## SUBSTITUIÇÃO DO CORPO E LUVA DO MICROMOTOR BRUSHLESS AVULSO

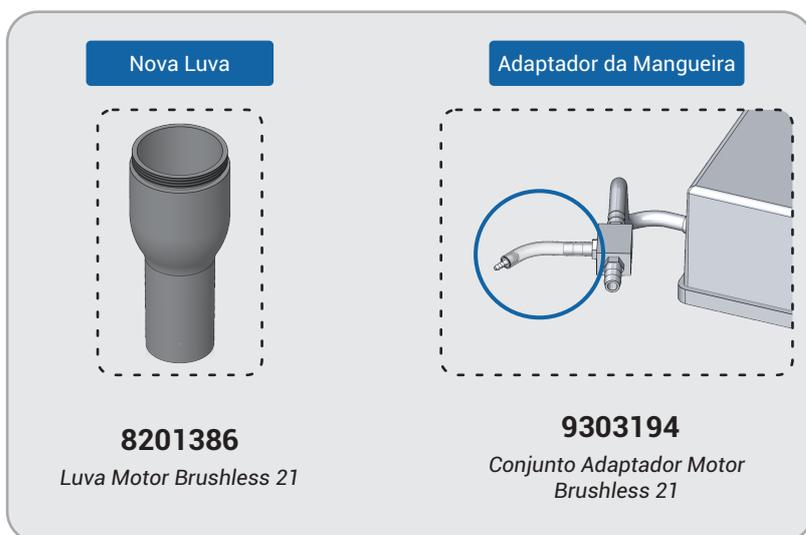
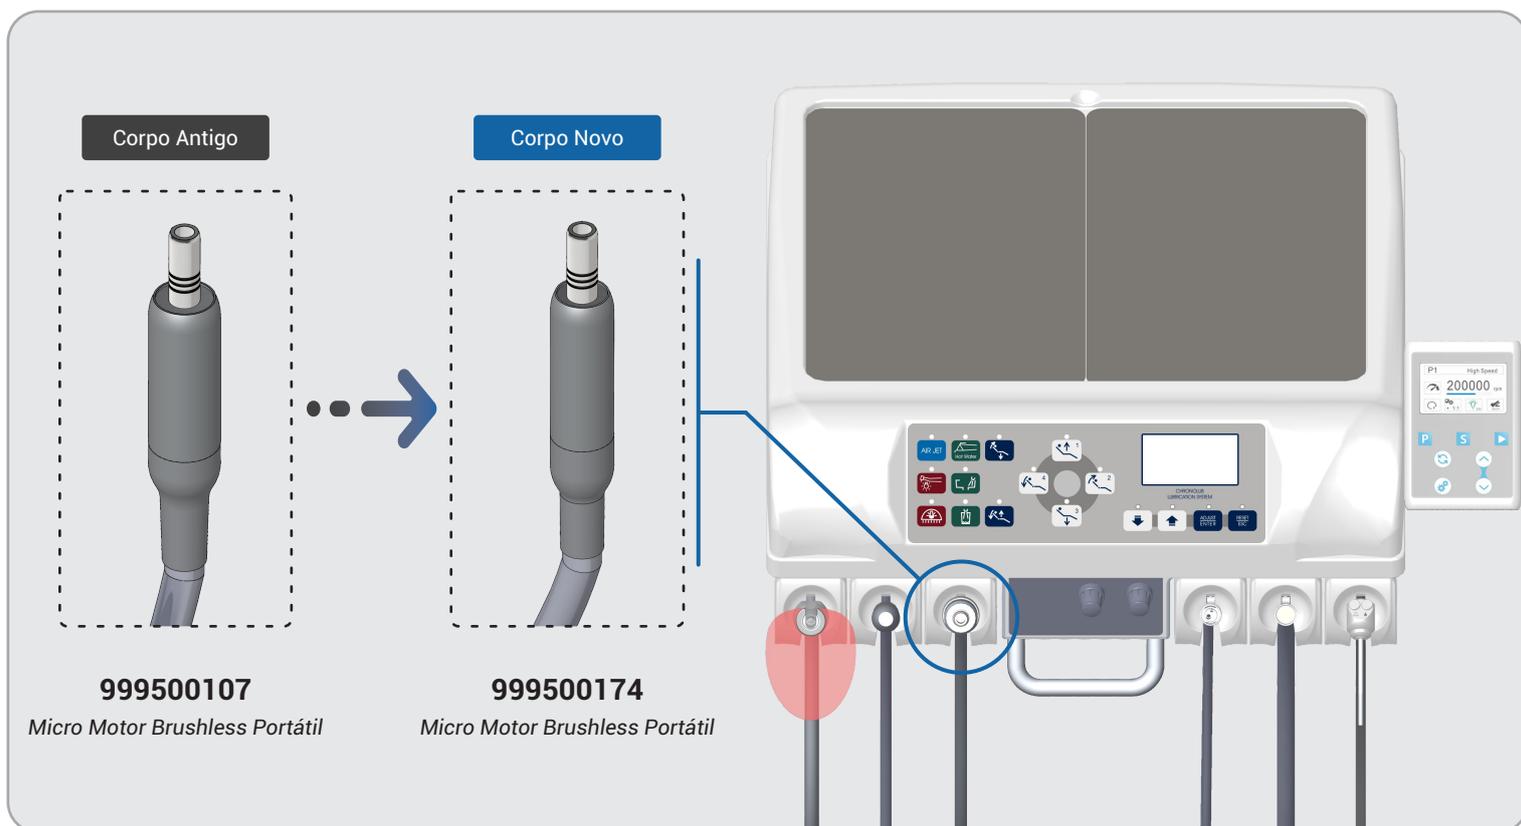
Informamos que o Micromotor Brushless Avulso teve seu design alterado, passando a ter menor peso e formato mais anatômico. Para acompanhar a alteração, foi necessária a criação de uma nova luva.

A mudança teve efeito no dia 10 de fevereiro de 2021.

Para reposições em que seja realizada a troca do modelo antigo pelo modelo novo, a "Luva Motor Brushless 21 (cód. 8201386)" deve acompanhar o pedido, sendo também necessária a utilização e do "Conjunto Adaptador Motor Brushless 21 (código 9303194)", devido a diferença do diâmetro das mangueiras de água entre os dois modelos.
